Z n a l e c k ý p o s u d e k

o příčinách prásaků

se dne 22.5.1975 byl jsem požádán o podání znaleckého posudku o příčinách poruch železobetonových siláckých věží, postavených národním podnikem Posední stavby, závod Ostrava, podle projektu Agroprojektu Opava v Lubině v letech 1972 - 1974.

Předmětem posudku má být zjištění, v čem je příčina prásaků těchto věží, zejména jde-li o vadu stavebních prací či zda příčina spočívá ve vadném projektu. Mále má být součástí posud-

Obr. 12

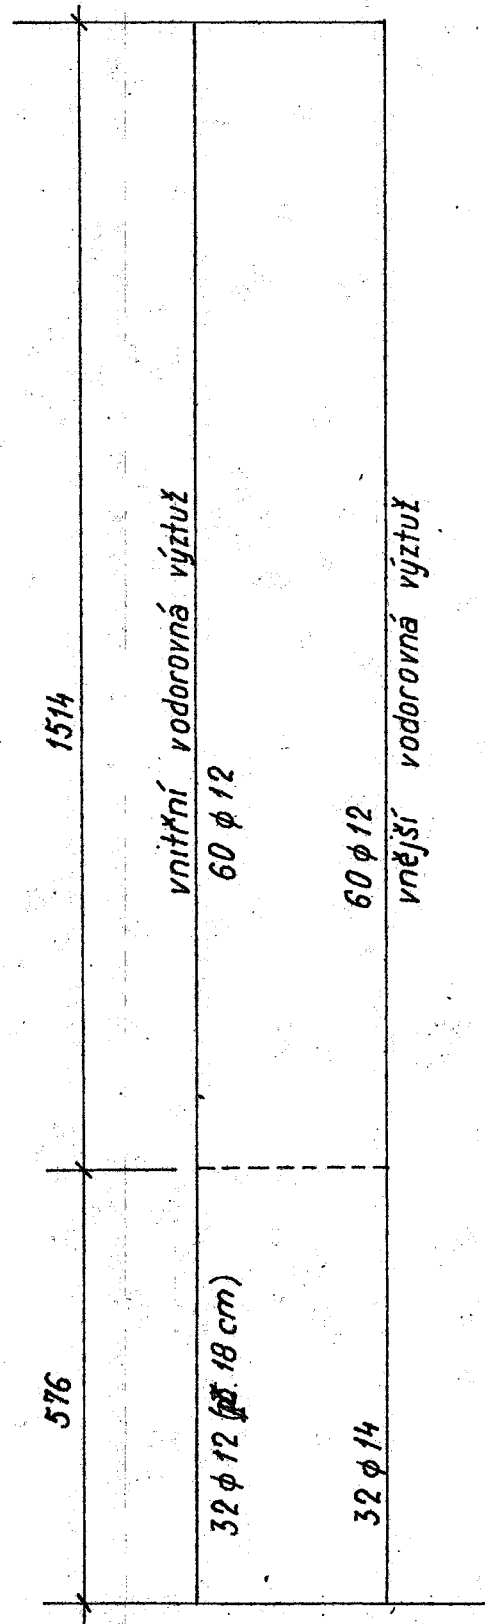
V celé obývací vřesce je vnější i vnitřní vodorovný výstuž stejná, z δ 12 po 25 cm /obr. 12/.

Svislá výstuž kotevaf $6,6 \text{ g } 10/\text{m}^2$ vychází se sdílnicové desky ve dvou dĺžkách /145 cm resp. 200 cm/ a je předopřně pravidelně vystřídána obou kotev při obou površích /obr. 13/. Svislá výstuž $3,3 \text{ g } 10/\text{m}^2$ při obou površích stěny je pak otykována na kótě 460 až 300 cm a dále po 400 cm nad patní sparou u vnějšího povrchu a na kótě 360 - 400 cm a dále po 400 cm nad patní sparou u vnitřního povrchu vřesce /obr. 13/.

Výstuž kryje vypočtené hodnoty. V okolí otvorů je na veškerost celkem 300 cm svislá výstuž zhuštěna na dvojnásobek, tj. $2 \times 6,6 \text{ g } 10/\text{m}^2$.

Přesahy vodorovné výstuže jsou více než 80 g a mají být vystřídány o třetinou obvodu, takže nad sebou jsou otyky v každé čtvrté vřetvě. Přesahy svislé výstuže jsou 40 g.

Obr. 14 Schema porušení a rtg. snímkování věže č. 12

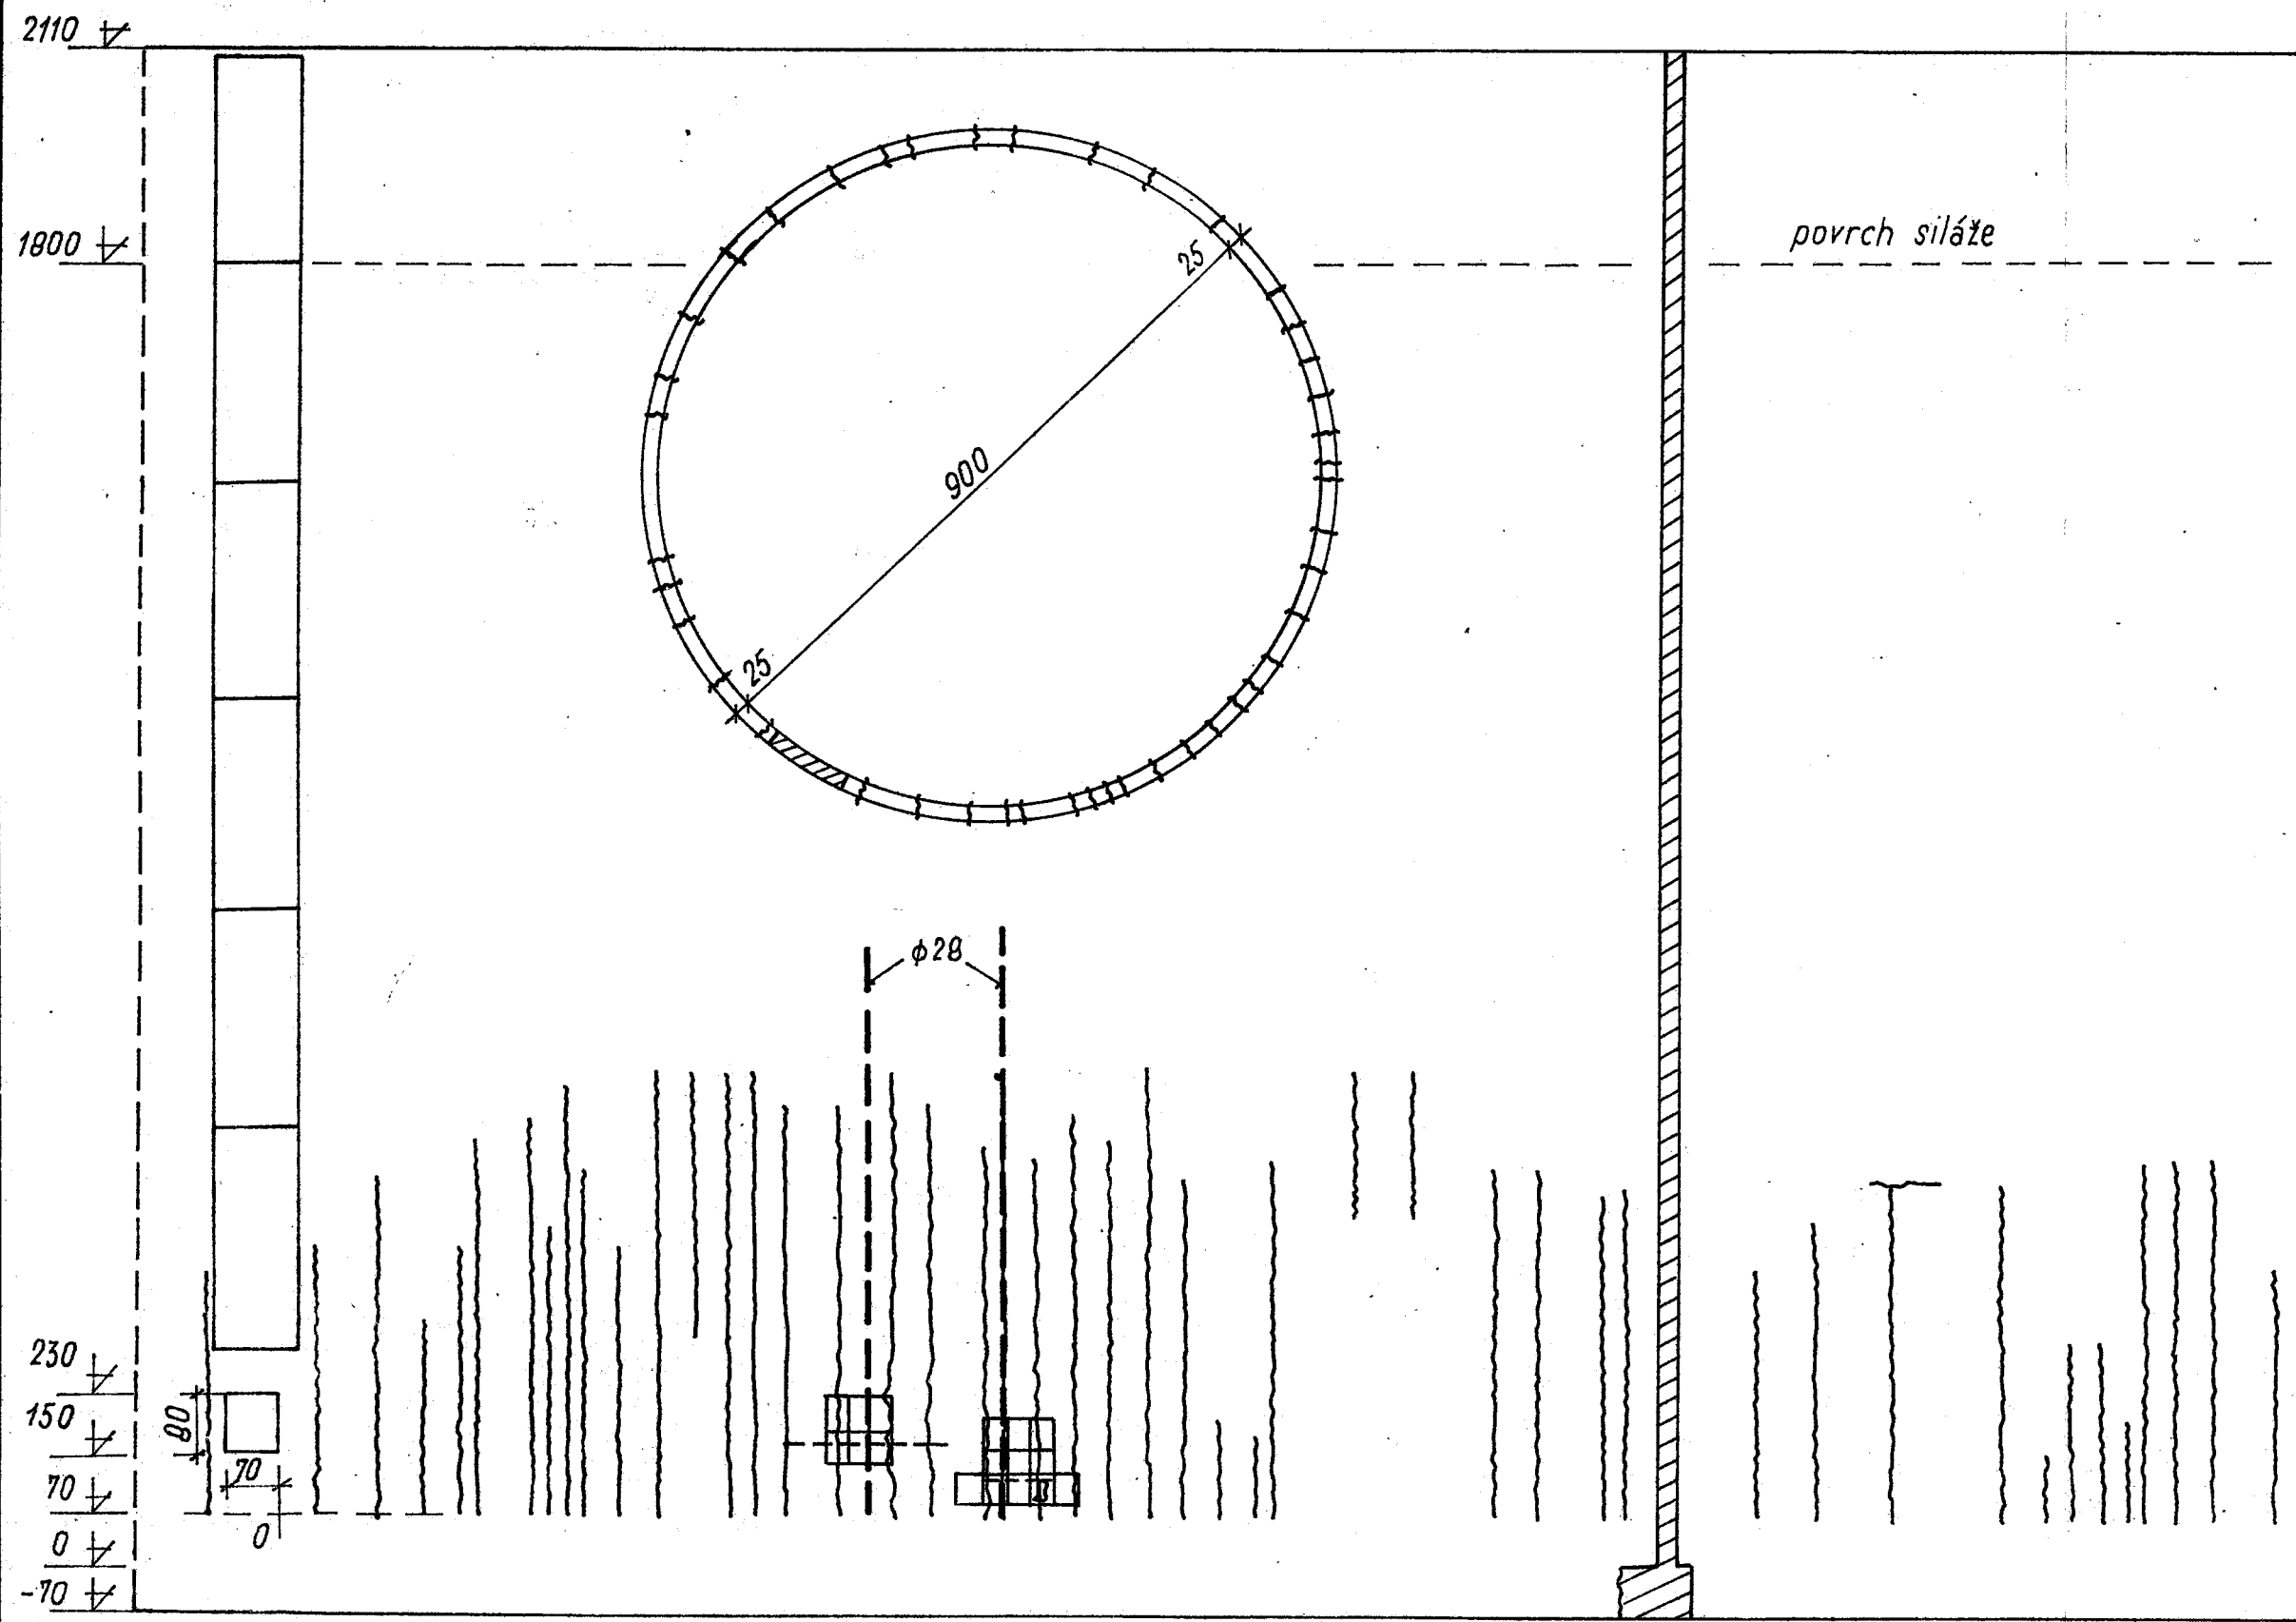
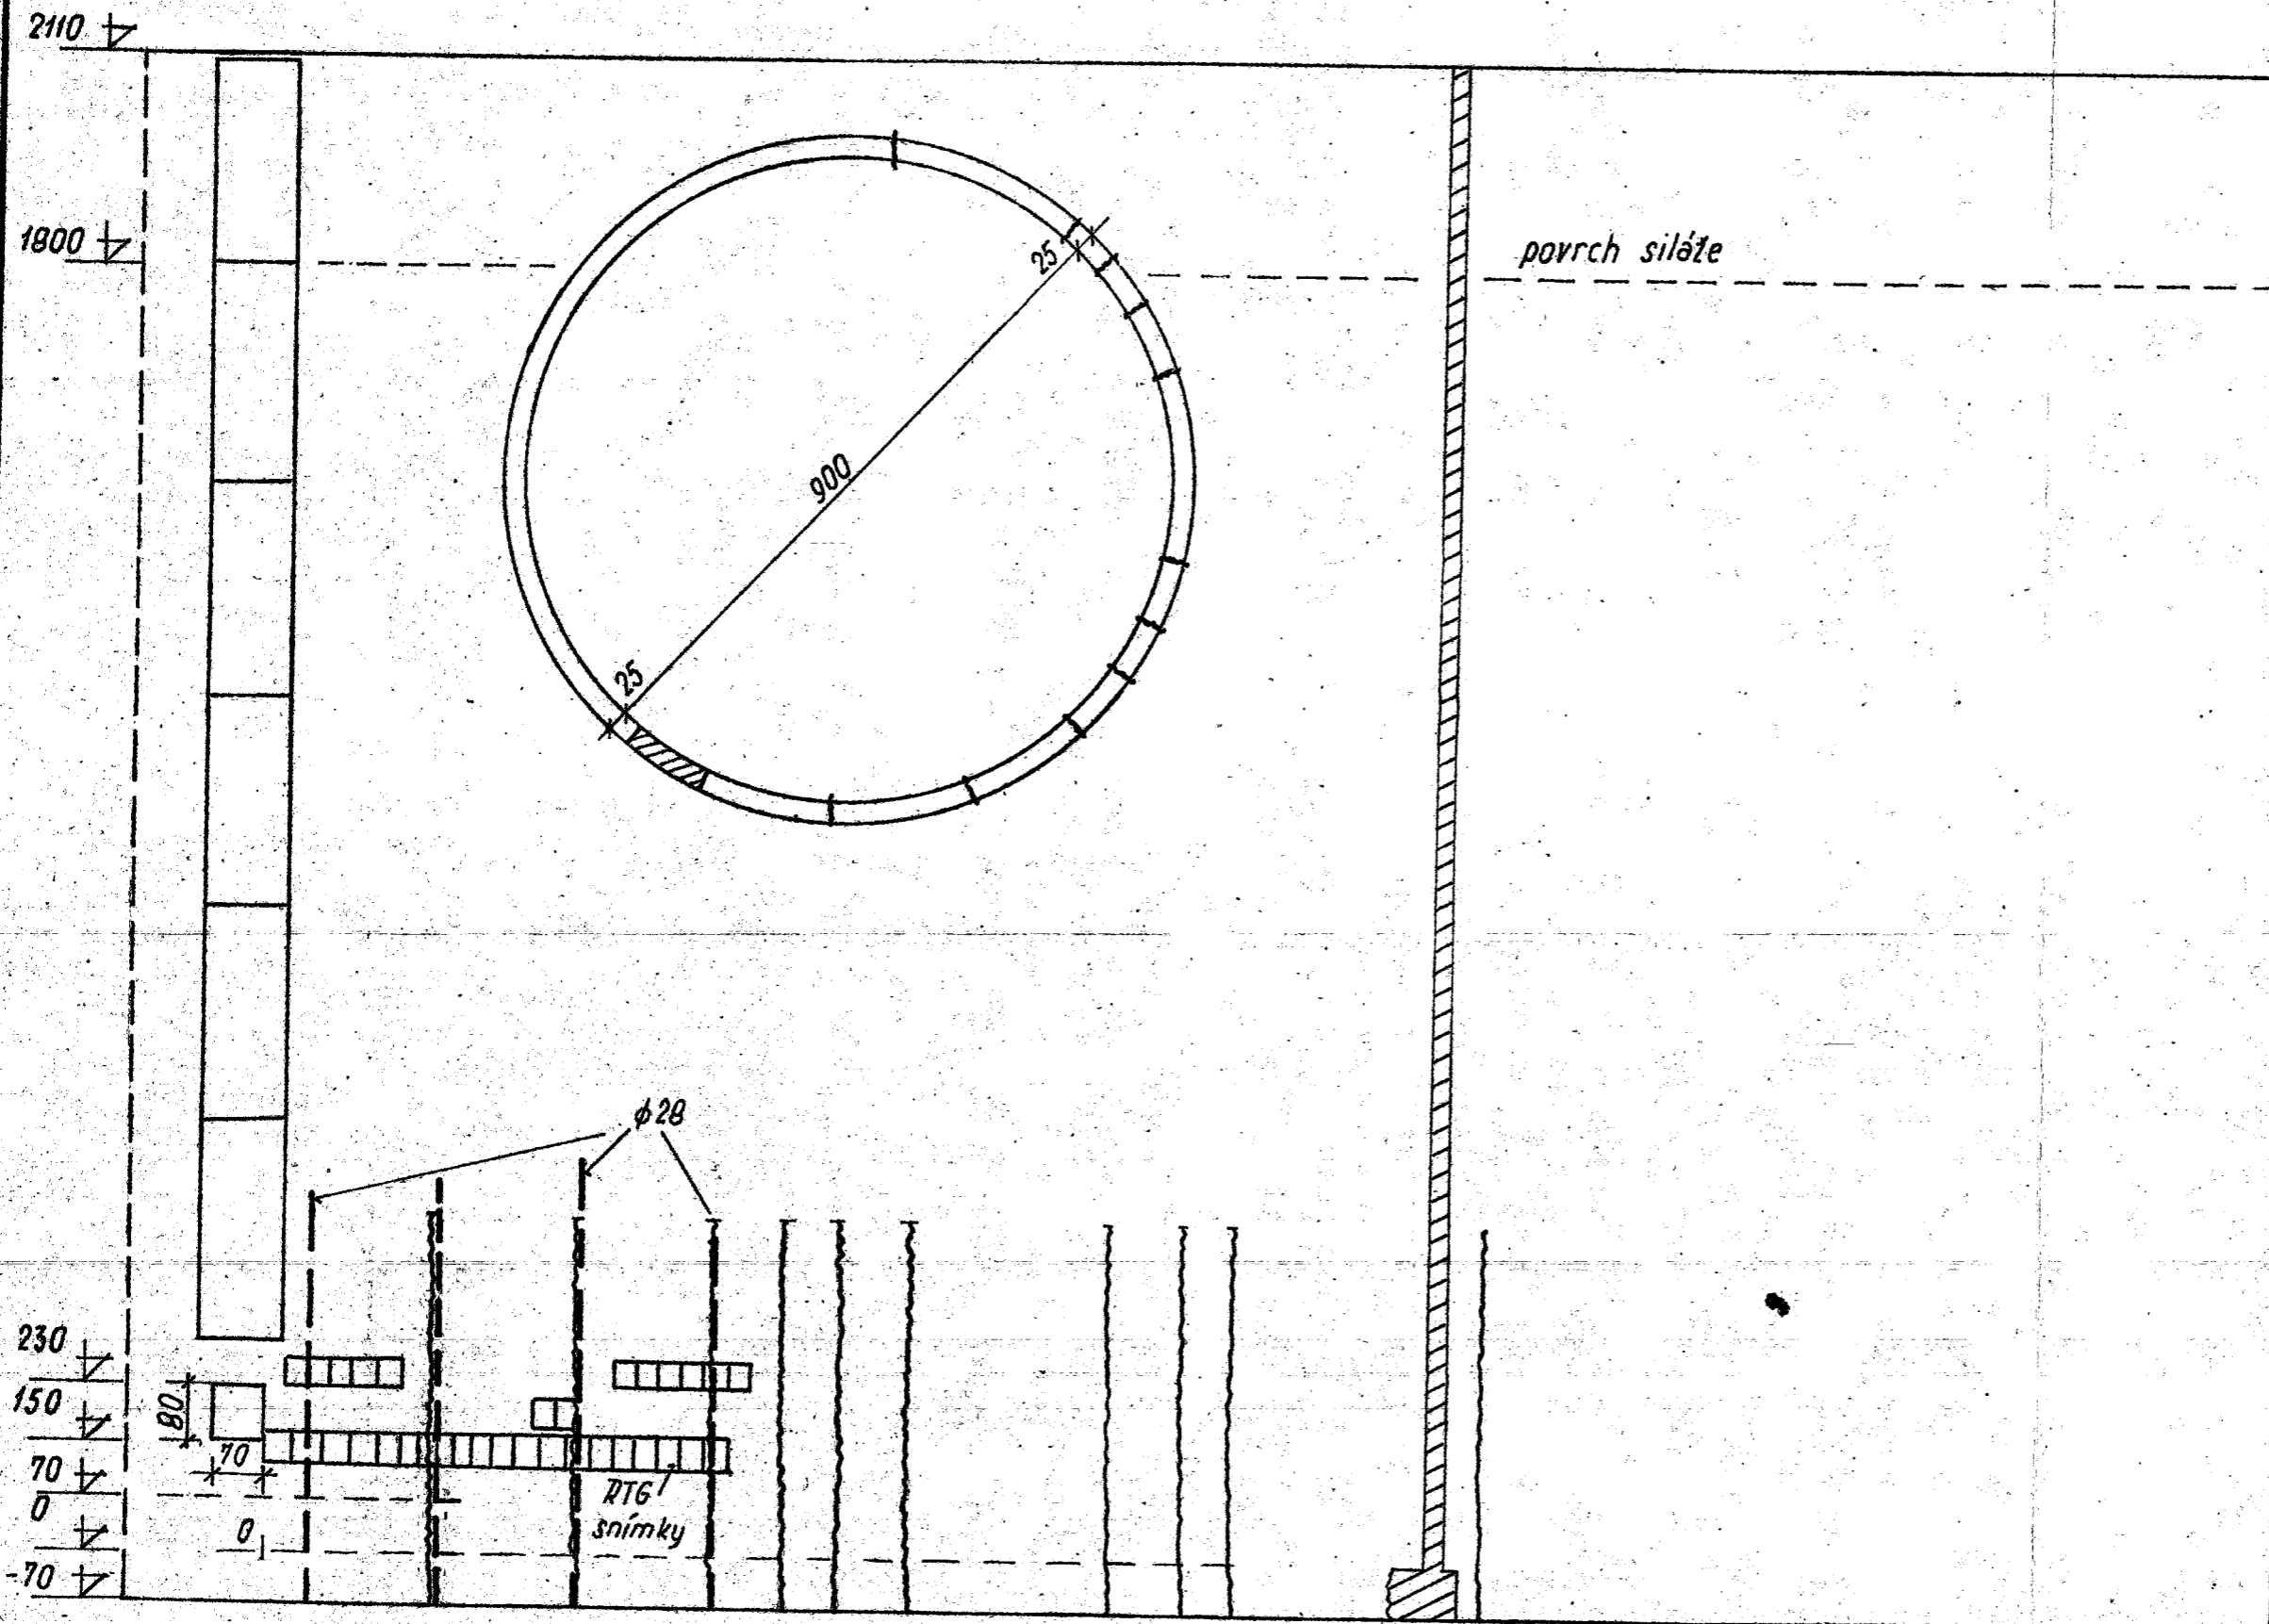
Schéma porušení trhlínami po celém obvodu je ukázáno
na příkladu věží 2, 1 a 2, 12 na obr. 14, 15, 16; u ostat-
ních věží /jež byly již zaplněny/ je porušení obdobného
charakteru. Největší rozsah svislých trhlín a proskanějších
míst /v svislých výškách/ byl konstatován u věží 1 a 12
/cca po 1 m obvodu/. U věže 2, v době prohlídky přírodně,
byly zanedbatelně pouze největší svislé trhliny opakující se po
170 - 200 cm po celém obvodu.

Je obvodě této věže bylo zaznamenáno 48 svislých tržlin, tj. cca po 62 cm /viz obr. 14/.
